**OGGETTO: Trasmissione Parere Istruttorio conclusivo della domanda di AIA
presentata dalla società ISAB S.p.A. - Raffineria sita nel Comune di
Priolo Gargallo (SR) - Procedimento di modifica ID 85-86/672.**

PARERE ISTRUTTORIO CONCLUSIVO

**Modifica non Sostanziale relativa conferimento delle
 acque di falda emunte nell'ambito delle attività di Messa
 in Sicurezza di Emergenza e bonifica in essere nella
 Raffineria ISAB Impianti Sud all'impianto chimico-fisico-
 biologico consortile IAS
 - ID 85-86/672 -**

Si riporta di seguito lo stralcio tratto dalla *Planimetria Modificata delle Reti Fognarie, dei Sistemi di Trattamento, dei Punti di Emissione degli Scarichi Liquidi e della Rete Piezometrica* trasmessa dal Gestore con l' Allegato C10 alla documentazione tecnica.

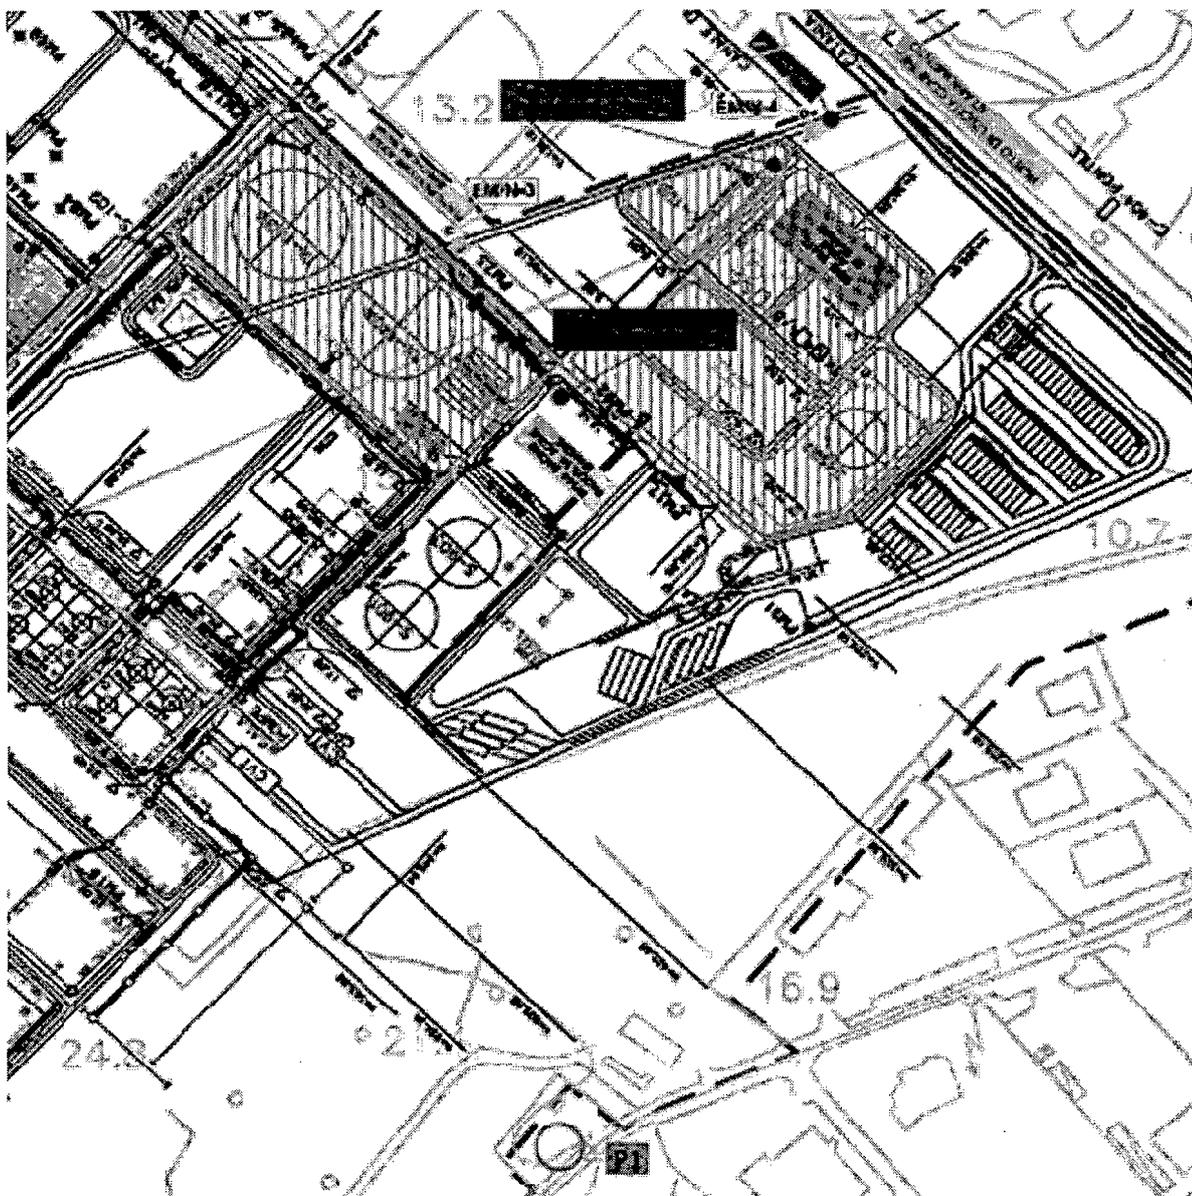
Il progetto introduce un NUOVO punto di scarico denominato P1 "Punto di consegna delle acque di falda emunte a IAS".

ritiene che la richiesta di modifica non sostanziale presentata dal Gestore possa essere accolta esclusivamente per quanto riguarda l'installazione del pozzetto di controllo per il punto di consegna P1 delle acque di falda emunte in quanto tale intervento:
